# Modifica del materiale

## del rullo di rinvio 532 0111 10

N. art: 532 0111 10

Figura 1: Versione precedente in metallo sinterizzato

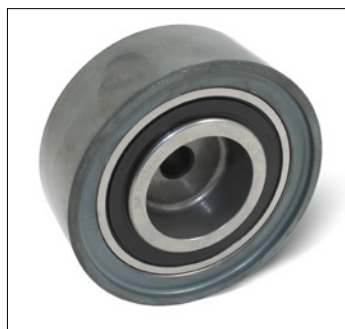
Nell'ambito del continuo processo di sviluppo e miglioramento dei nostri prodotti, la superficie di scorrimento del rullo di rinvio 532 0111 10 è stata modificata da metallo sinterizzato a lamiera.

Durante la fase transitoria si può verificare che vengano forniti rulli di rinvio con superficie sia in metallo sinterizzato che in lamiera.

Nonostante le diverse versioni disponibili, entrambi i rulli di rinvio possono essere impiegati senza restrizioni per le vetture indicate nei cataloghi.
